Mémoire de Nature Québec concernant

# LE PROJET ÉOLIEN DES NEIGES – SECTEUR CHARLEVOIX À BAIE- SAINT-PAUL ET À SAINT-URBAIN

Remis au Bureau d'audiences publiques sur l'environnement  
12 février 2025

**Figure 1.** Gros plan sur la zone d'influence du projet qui chevauche l'aire de répartition du caribou de Charlevoix et la ZHR identifiée dans le cadre du projet pilote du gouvernement du Québec. Carte extraite d'une présentation du promoteur lors de la première partie du BAPE [14].

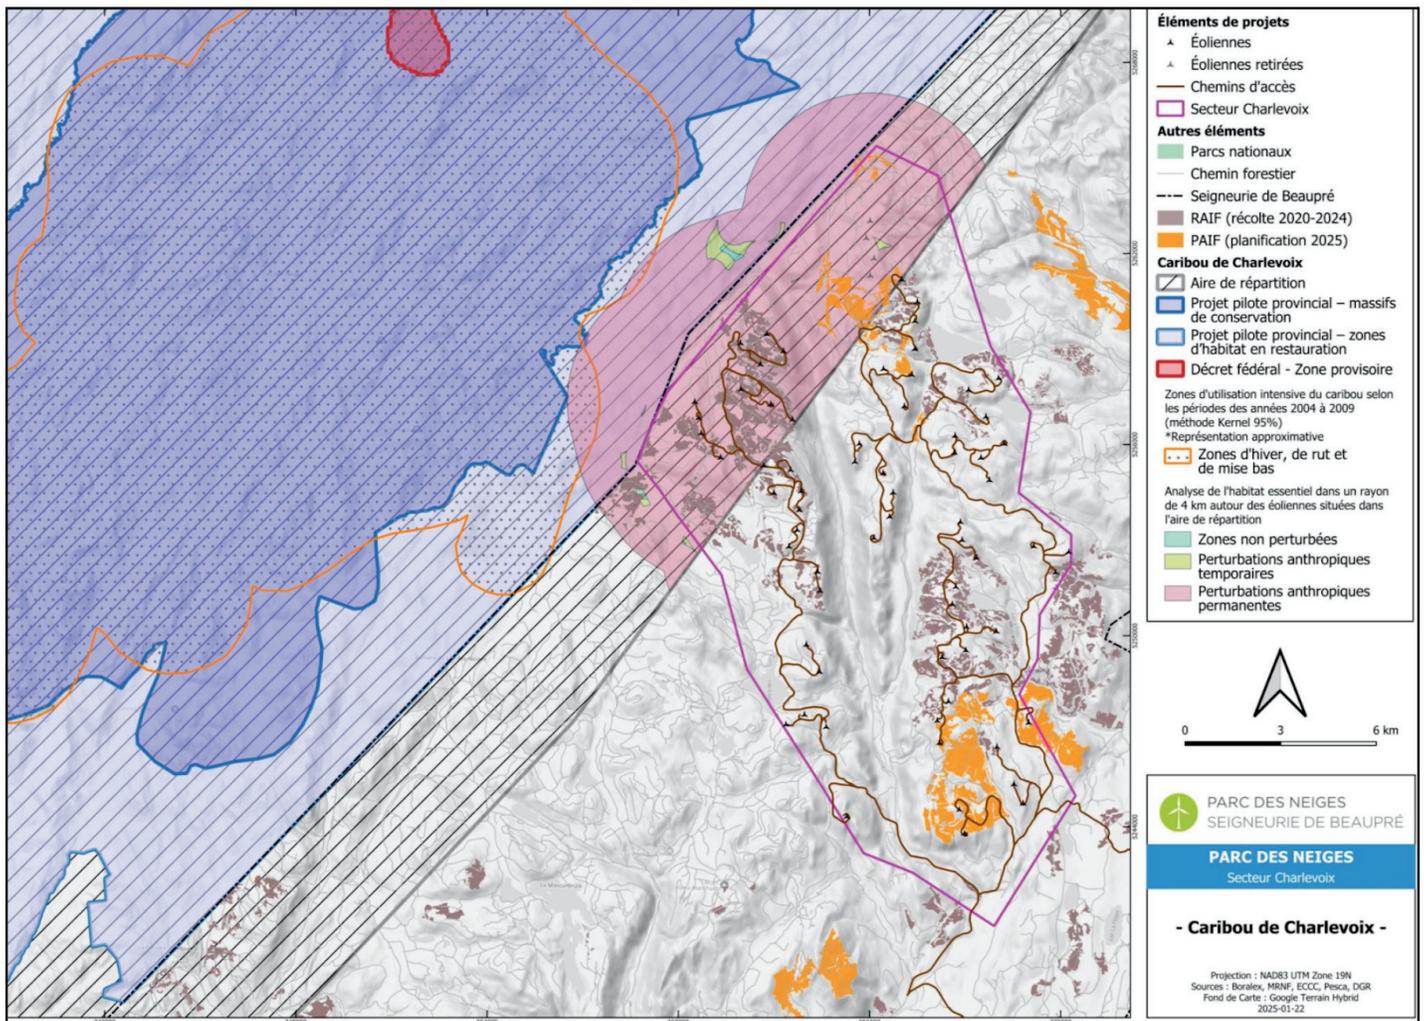
Considérant ce taux de perturbations important, plus élevé encore que dans le reste de l'aire de répartition du caribou de Charlevoix, un rapport du professeur Daniel Fortin, révisé par le professeur Steeve D. Côté, deux experts émérites sur le caribou, conclut que le projet éolien, qui chevauche les terres de la Seigneurie de Beaupré : « semble comporter peu de risques pour le rétablissement de la population du caribou forestier de Charlevoix, notamment parce que les conditions d'habitat y sont plus favorables aux prédateurs et à leur proies alternatives (p. ex., orignal) qu'aux caribous, et cette situation a peu de chances d'évoluer avec le temps. La promotion de l'utilisation de secteurs alternatifs pourrait constituer une

Que le promoteur revoit la configuration de son projet de façon à éviter, idéalement, l'aire de répartition du caribou de Charlevoix, ou, au minimum, pour que la zone d'influence du projet ne chevauche pas la zone d'habitat en restauration.

**Figure 2.** Carte illustrant la qualité de l'habitat du caribou de Charlevoix dans son aire de répartition. Les couleurs chaudes illustrent les habitats de moins bonne qualité, à l'inverse des couleurs froides. Carte extraite d'une présentation du MELCCFP lors de la première partie du BAPE [17].

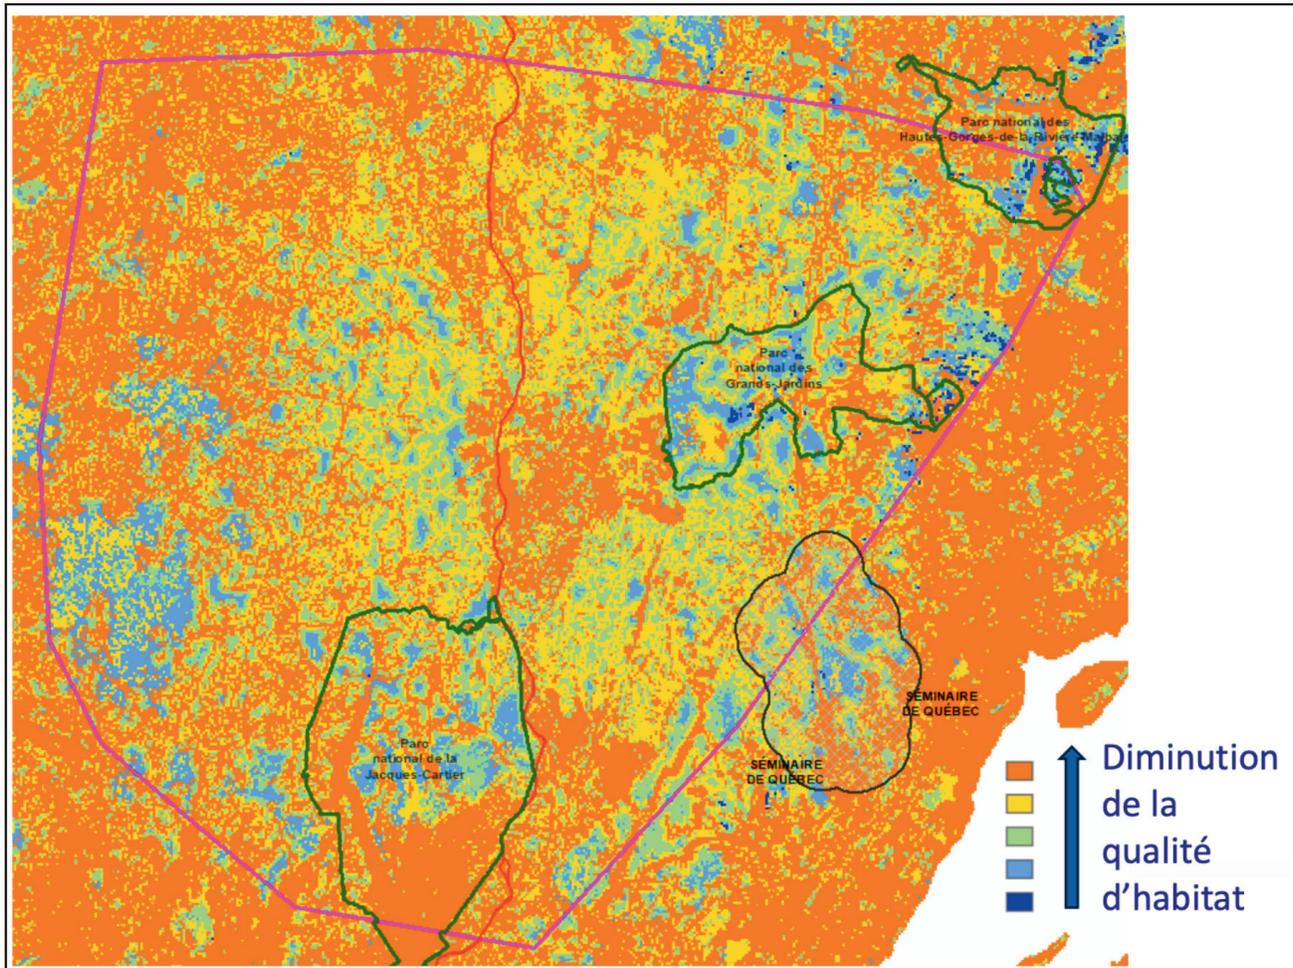
dessous (Figure 2) démontre ainsi la présence d'habitats intéressants dans le secteur du projet, au sein d'une matrice certes fortement perturbée, mais au même titre que ce que l'on peut observer dans les parcs nationaux adjacents. À cet effet, il est intéressant de noter que lors de la séance du 21 janvier, madame Masson soulignait que si le secteur visé par le projet de Boralex n'est pas compris dans le projet pilote du gouvernement du Québec, ce n'est pas nécessairement parce qu'il n'est pas utilisé par le caribou, mais parce qu'il est situé en terres privées et que le *Règlement sur les habitats fauniques* (RHF), qui découle de la *Loi sur la conservation et la mise en valeur de la faune* (LCMVF) ne s'applique pas en terres privées [16].
